## 改善箇所説明図

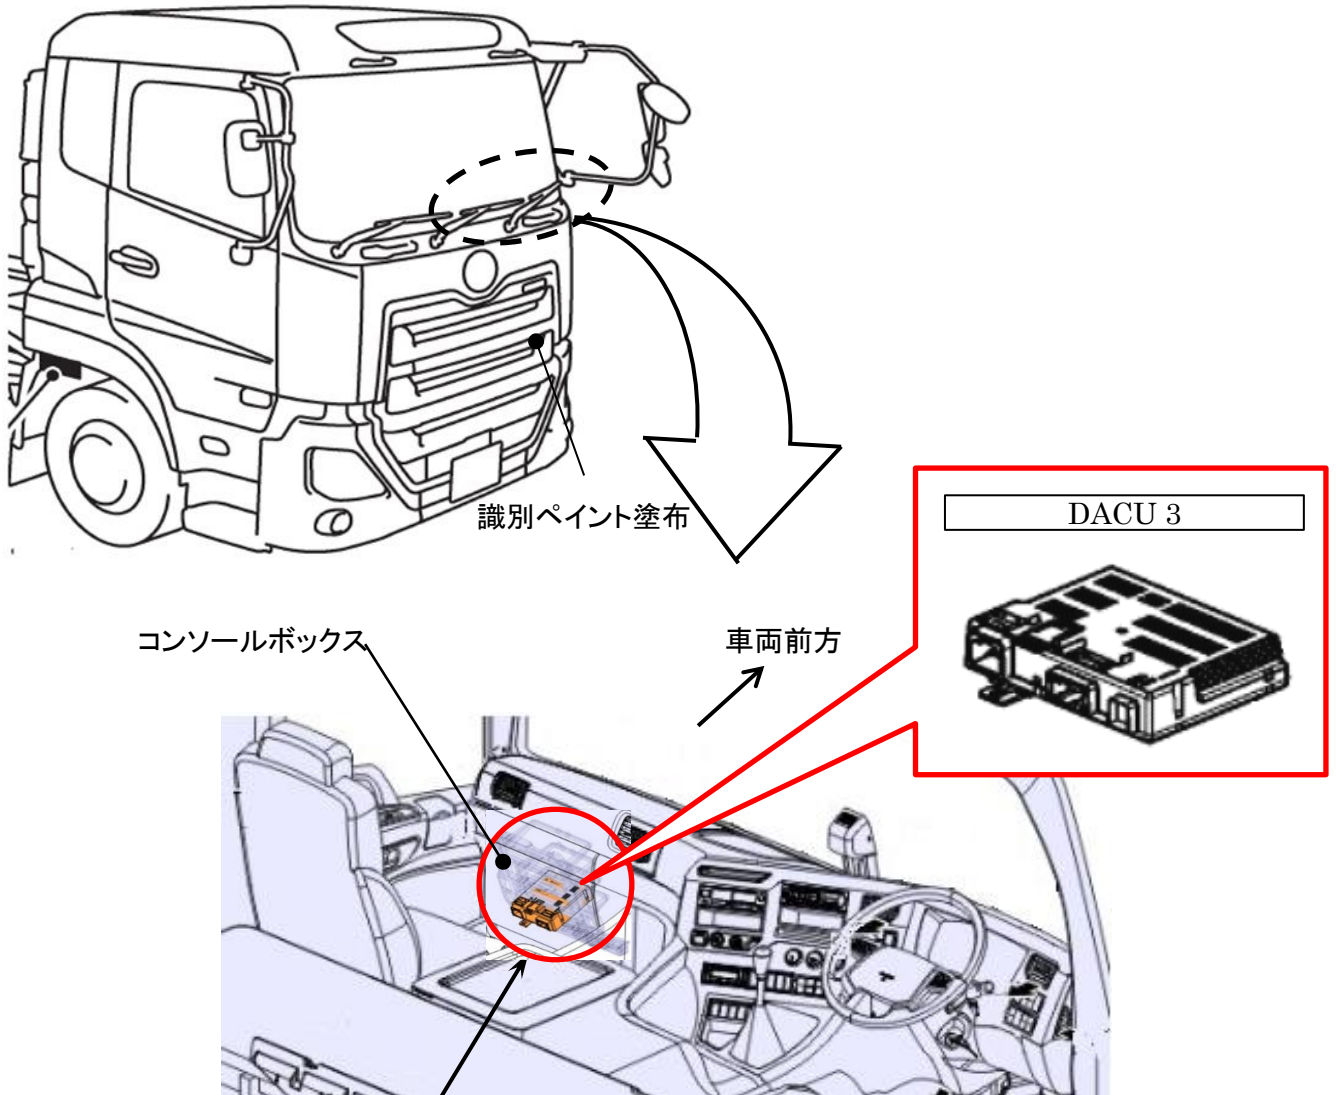
大型トラックにおいて、運転者支援制御ユニット（DACU3）のシャットダウンプログラムが不適切なため、システム終了の位相中にエラーが検出された際に、DACU3が再起動待機状態になることがある。そのため、エンジン始動時に「アクティブセーフティ電制システム異常」のメッセージが表示され、車線逸脱警報や衝突被害軽減ブレーキなどが作動しなくなるおそれがある。

全車両、DACU3のプログラムを対策プログラムに書き換える。
